PROGETTO DI FATTIBILITA' TECNICA ED ECONOMICA

LINEA SALERNO – REGGIO CALABRIA
NUOVA LINEA AV SALERNO – REGGIO CALABRIA
LOTTO 1 BATTIPAGLIA – PRAIA
LOTTO 1A BATTIPAGLIA – ROMAGNANO

Riscontro alla richiesta di integrazioni della Commissione Tecnica PNRR-PNIEC nota prot. CTVA-1872 del 13/02/2024

Il primo esempio riporta la sistemazione finale di alcuni canali soggetti a riprofilatura dell'alveo con massi scioli - WBS – VI01-1,2,3

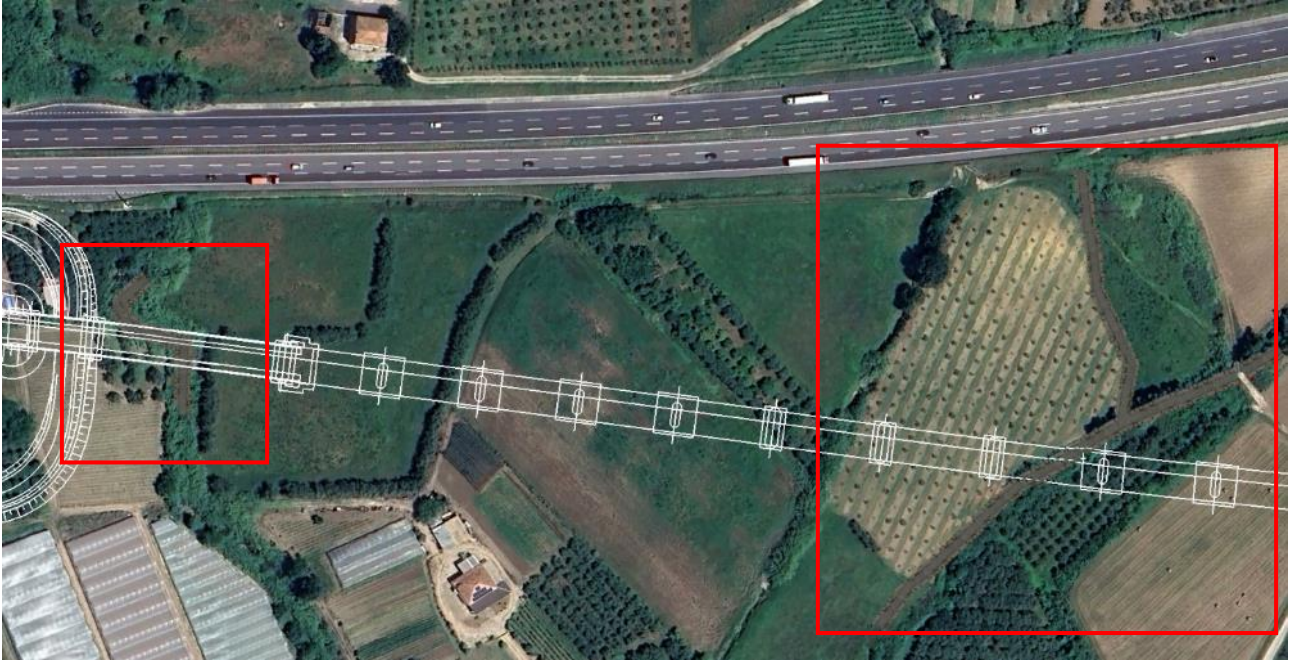
1.1.a Effettuare una descrizione sintetica del progetto, anche con l'ausilio di tabelle integrate da descrizioni, ed eventualmente da immagini e fotosimulazioni, in cui siano chiaramente confrontate le opere e le aree di lavoro del PFTE approvato con tutte quelle del PFTE per appalto che hanno subito una modifica. Dovrà inoltre essere effettuata una comparazione descrittiva sintetica tra gli effetti ambientali delle medesime opere ed aree di lavoro del PFTE approvato e quelle del PFTE per appalto.

In particolare, per la fase di cantiere, si richiede di aggiornare il progetto ambientale della cantierizzazione qualora si prevedano modifiche (localizzazione, estensione, numero delle aree di cantiere, stoccaggio etc.).

Il sovrapposto tra le due soluzioni progettuali, in rosso il PFTE e in nero il PFTE per affidamento
